CONTROLE BIM BESTAAND GEBOUW OP BASIS VAN POINTCLOUD DATA

voorbeeld rapportage

Aan PelsersHartman is de vraag gesteld om het huidige IFC model te controleren op de output van de scanmeting; de pointcloud.

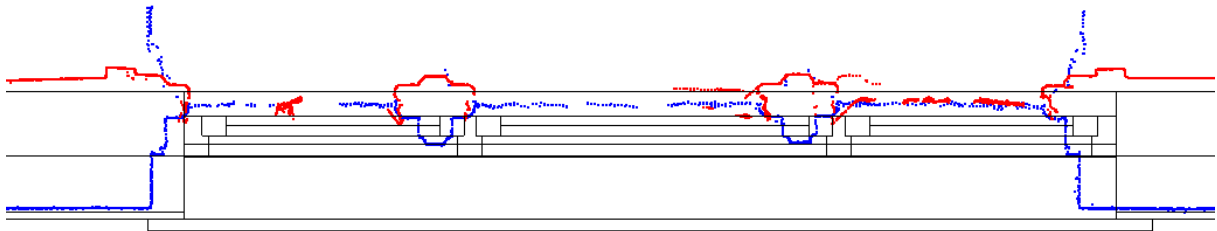
Verkeerde kozijn afmetingen, neggematen en draairichtingen.

Verkeerde kozijn afmetingen en neggematen.

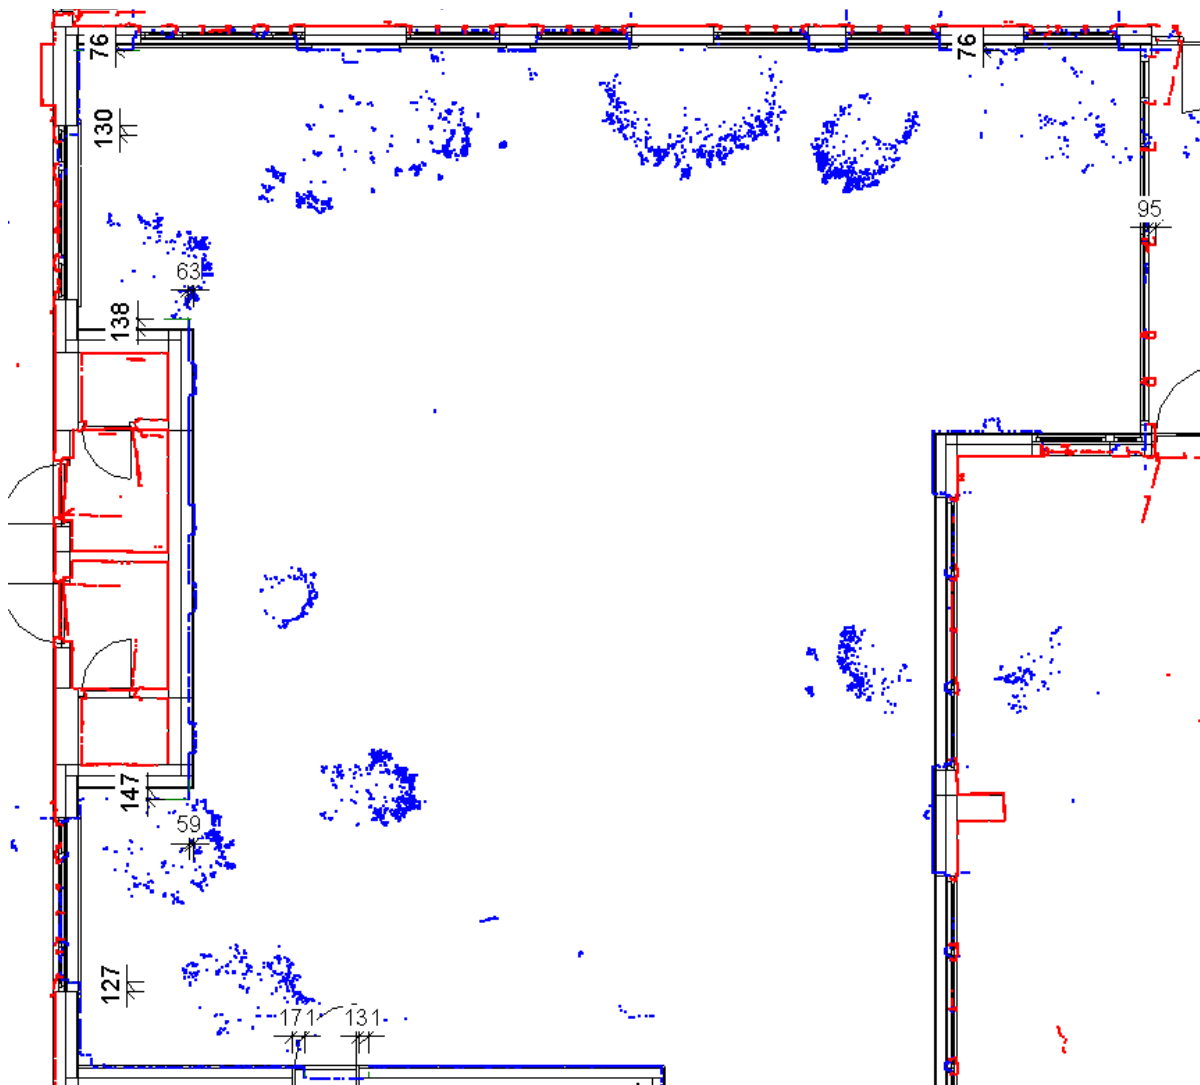
Zone A: positie wanden en kozijnen niet juist.

Zone B: patiocontour wijkt sterk af.

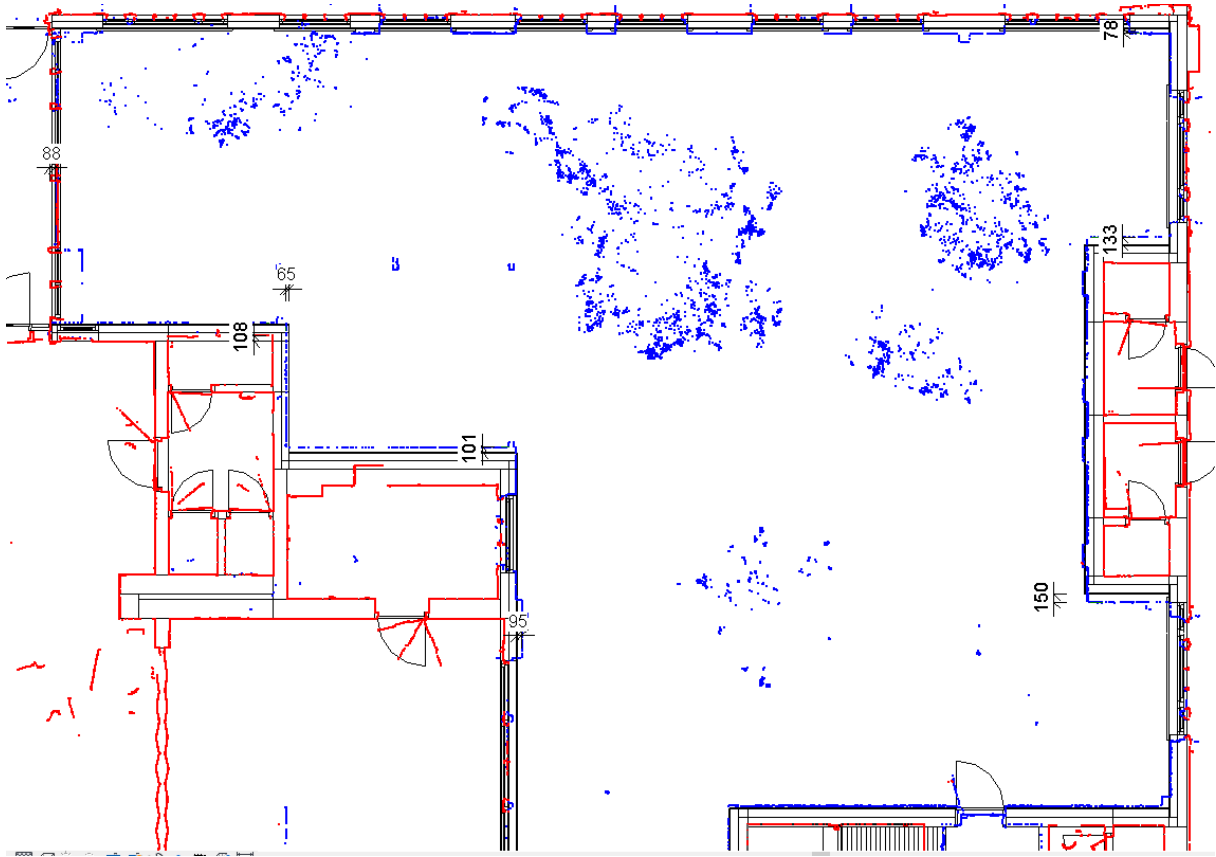
Zone C: patiocontour wijkt sterk af.

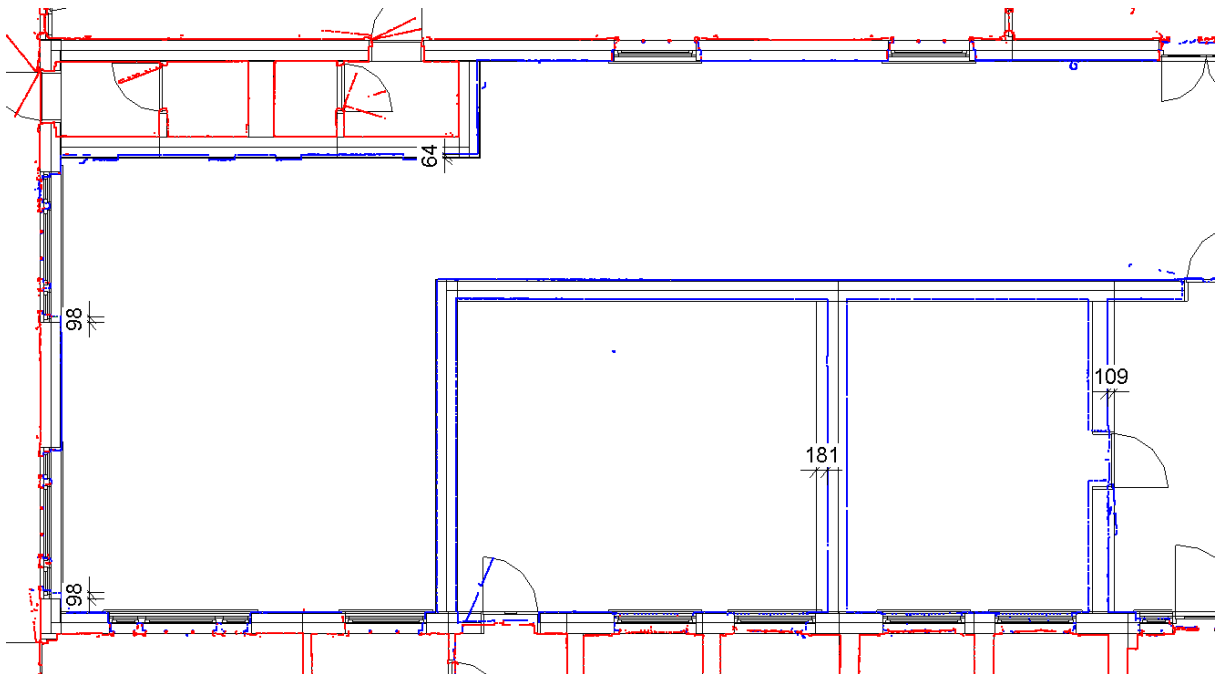
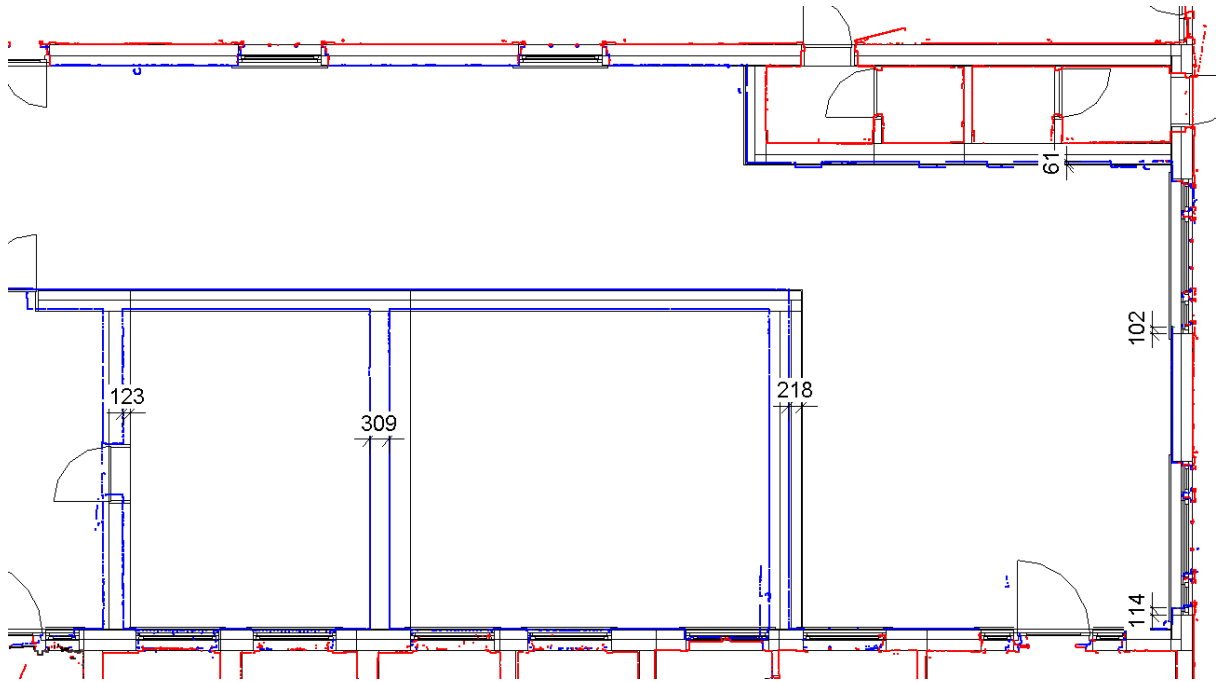
Zone D: positie wanden en kozijnen niet juist.

Zone E: positie wanden en kozijnen niet juist.

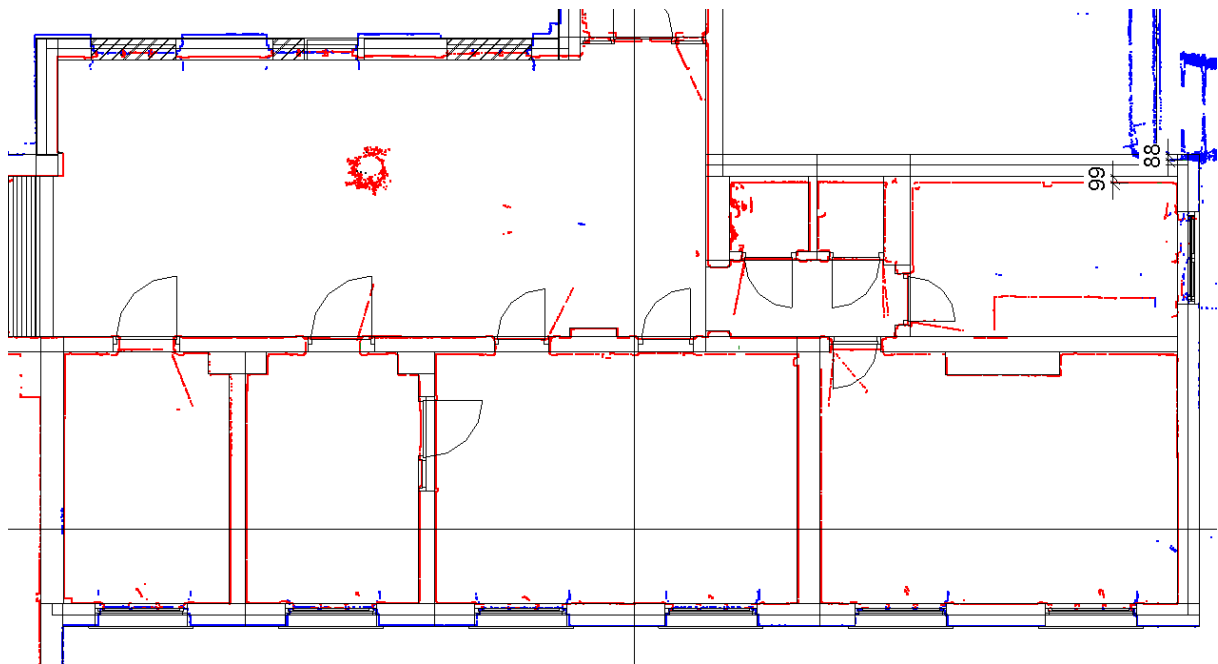
Zone B: positie wanden en kozijnen niet juist.

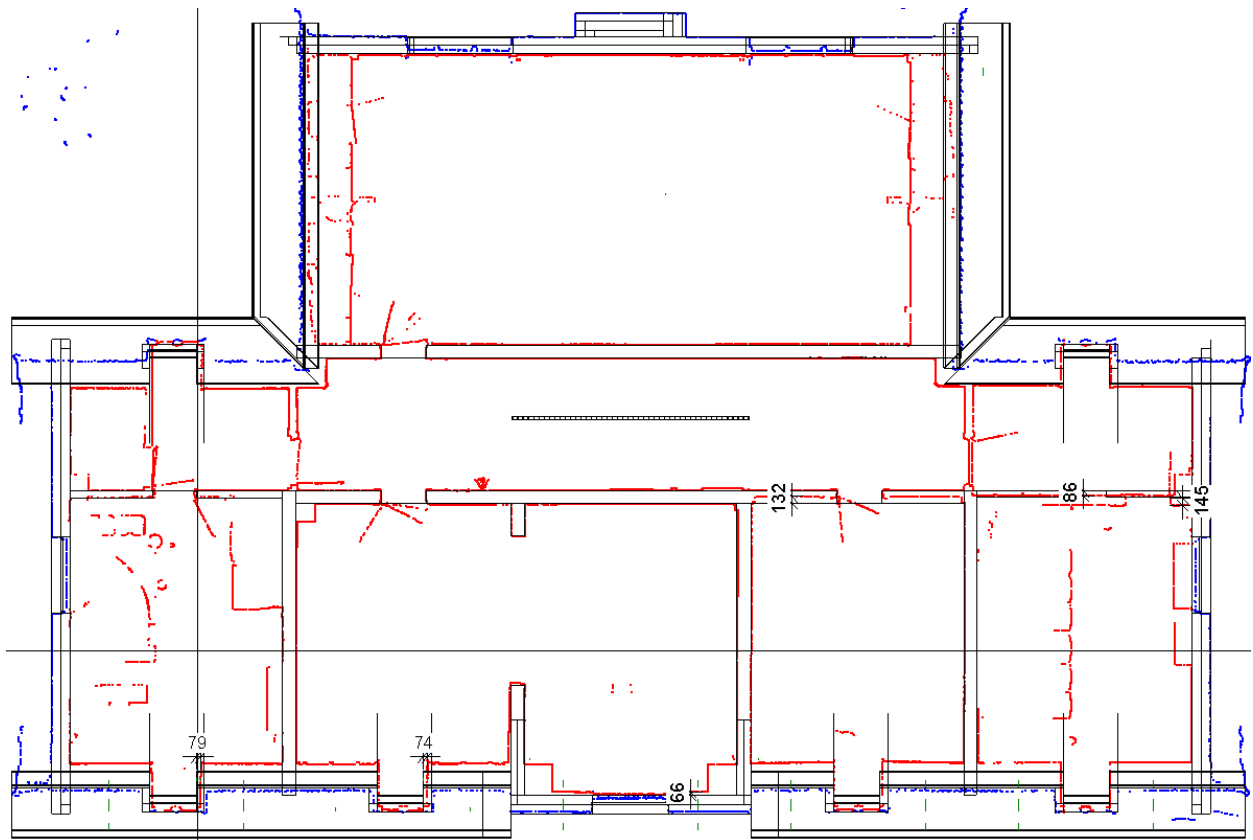
Voorgebouw: lokale afwijkingen en missende elementen.

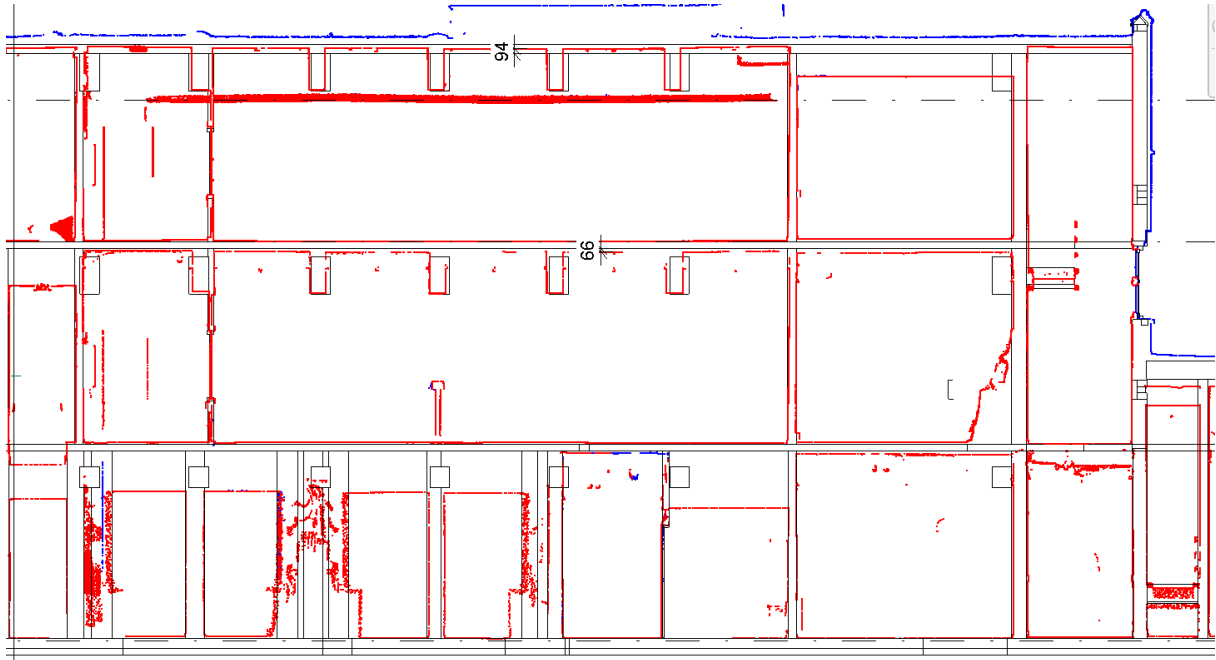
V2 - deel A: balken zijn 300mm i.p.v. 360mm. Aan de linkerkant zitten er geen balken in werkelijkheid.

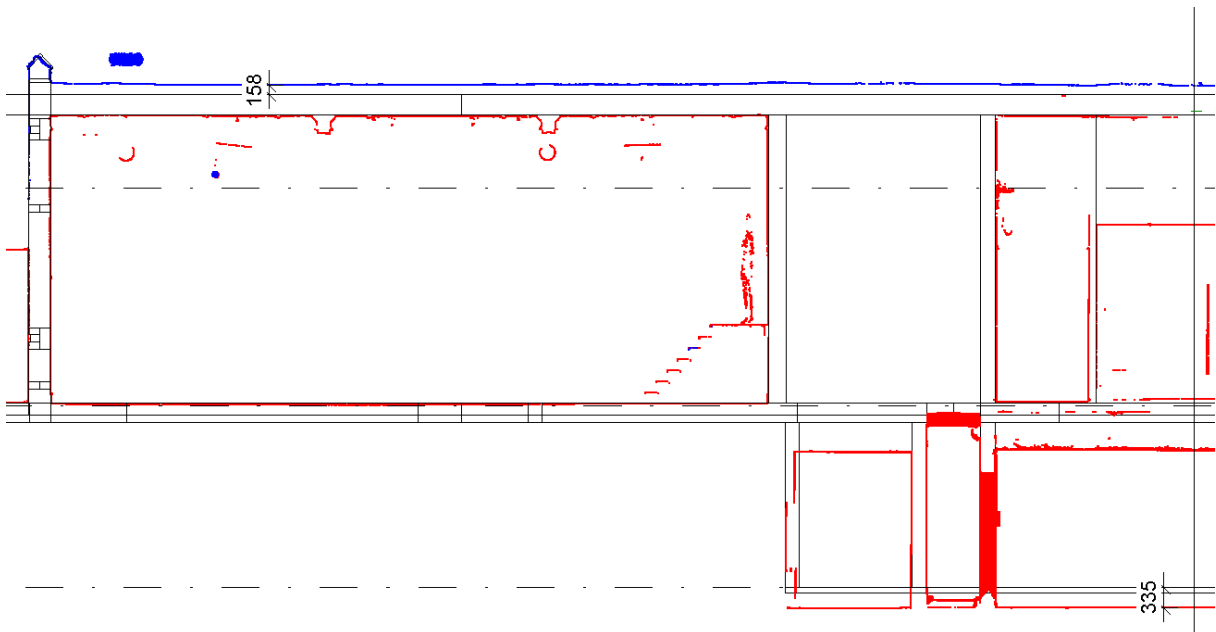
V2 - deel B: balken zijn 300mm i.p.v. 360mm. Aan de rechterkant zitten er geen balken in werkelijkheid.

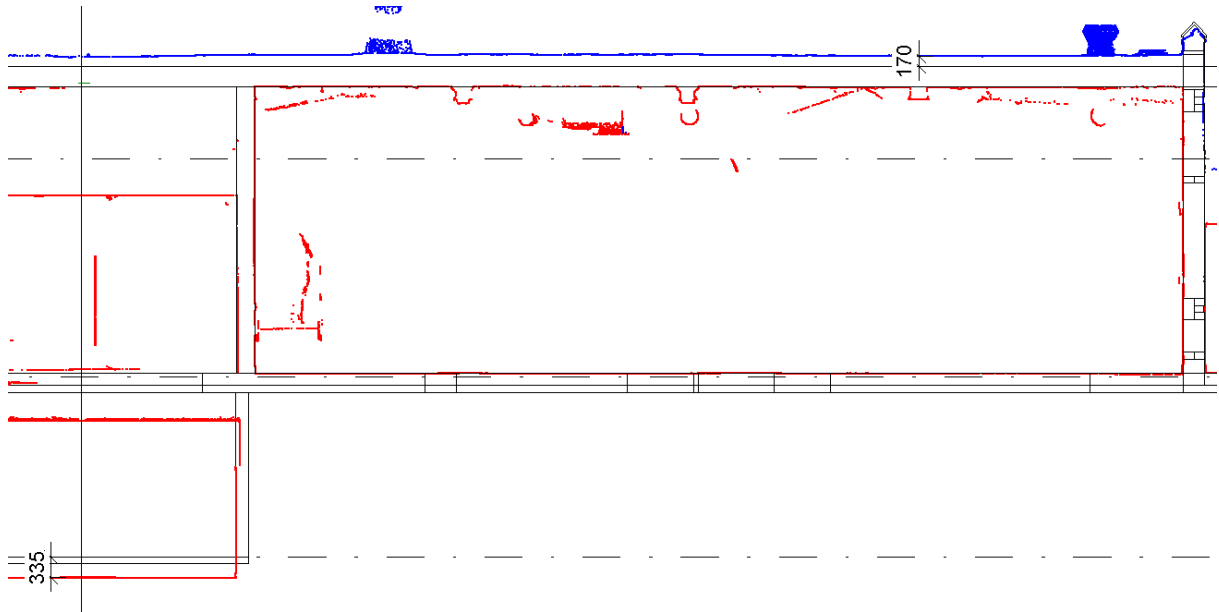
V3 - deel A: missende balken in plafond. Keldervloer te hoog

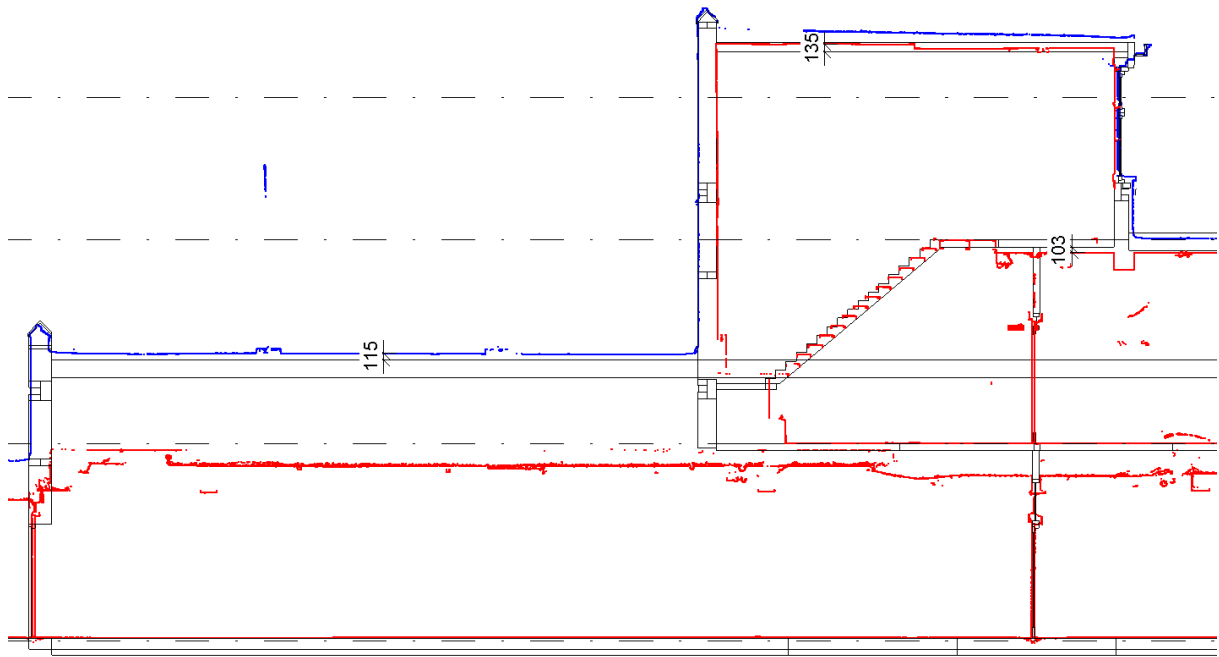
V3 - deel B: missende balken in plafond. Keldervloer te hoog
